STELLA, V.LO

1812

Descrizione prestazionale dell'intervento

Foto del rilievo

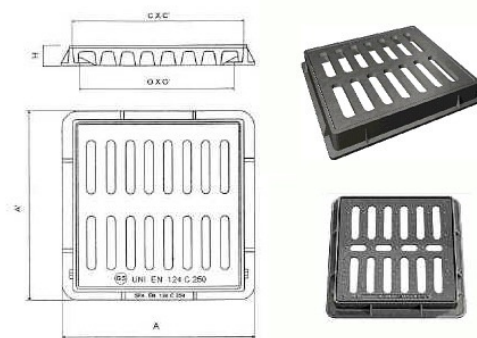
Criticità

Caditoia inadeguata

Sostituzione della caditoia con nuovo manufatto che verrà incassato e reso perfettamente complanare al pavimento. La caditoia non dovrà presentare fessure tali da costituire ostacolo o pericolo rispetto a ruote, tacchi o bastoni. I vuoti non potranno essere attraversati da sfere di diametro superiore ai 20 mm (preferibilmente non superiore a 15 mm); eventuali fessure parallele dovranno essere poste in senso ortogonale alla principale direzione di marcia.

Occorre fare una buona rasatura della finitura superficiale per evitare di creare altre criticità sulla pavimentazione per le persone con difficoltà motorie.
